Naše zn. 15926/2023-SŽ-SSZ-OVZ

**„Rekonstrukce výpravní budovy v žst. Františkovy Lázně“ 1. etapa****Vysvětlení, změny a doplnění zadávací dokumentace - Dodatek č. 3**

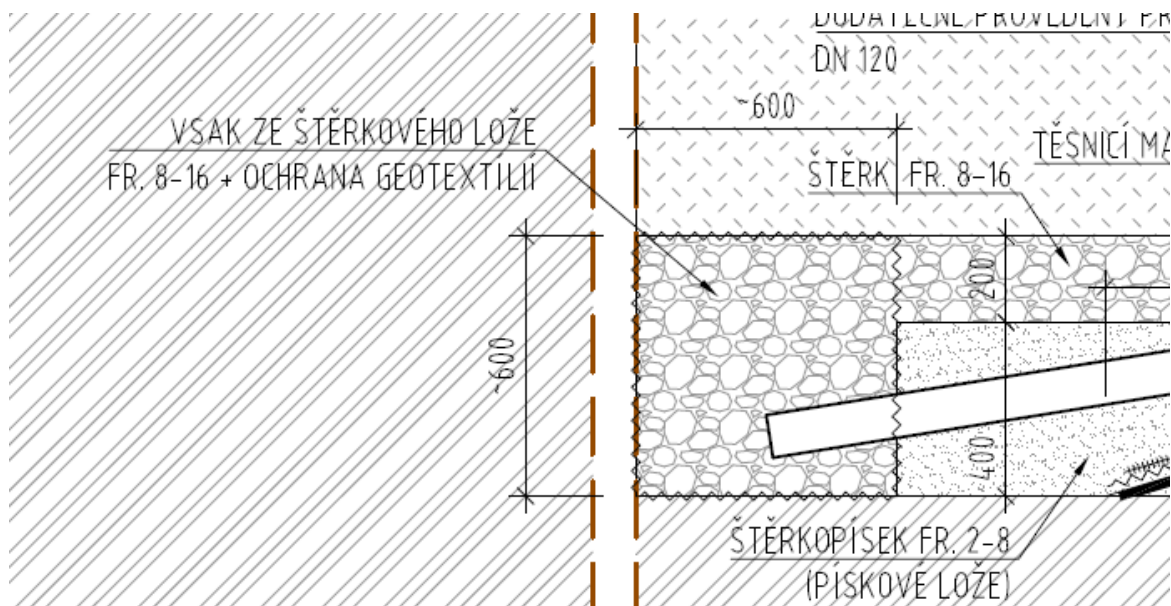
**Dotaz č. 12:**

V části ASŘ je položka č. 90:

90	919726123	Geotextilie netkaná pro ochranu, separaci nebo M2 filtraci měrná hmotnost přes 300 do 500 g/m2	99,840
----	-----------	---	--------

Prosíme o doplnění odkazu na projektovou dokumentaci s uvedením skladby, ve které se geotextilie nachází. Má být součástí uvedené položky i montáž nebo položka na montáž bude doplněna?

*Součástí uvedené položky je dodávka materiálu vč. montáže. Geotextilie slouží jako ochrana vsaku ze štěrkového lože (výkres SO 00-71-01\_01\_2\_501 – Detail stávajícího anglického dvorku, výkres SO 00-71-01\_01\_2\_502 – Detail navrhovaného anglického dvorku).*

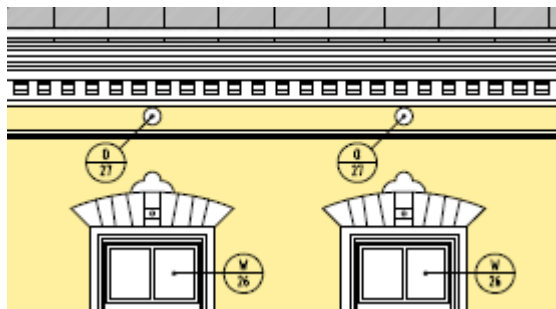
**Dotaz č. 13:**

V části ASŘ je položka č. 120:

120	608027R	Ochranná síť proti holubům	KUS	30,000
-----	---------	----------------------------	-----	--------

Není nám jasné množství 30 kusů. Prosíme o opravu množství a měrné jednotky na m2.

Ochranná síť proti holubům je uvedena správně v kusech. Jedná se o síť do průduchů na půdu ve 3.NP. Počet a umístění je patrné z výkresu SO 00-71-01\_01\_2\_405 Pohled jihozápadní – návrh, SO 00-71-01\_01\_2\_406 Pohled severovýchodní – návrh, SO 00-71-01\_01\_2\_407 Pohled severozápadní – návrh, SO 00-71-01\_01\_2\_408 Pohled jihovýchodní – návrh.
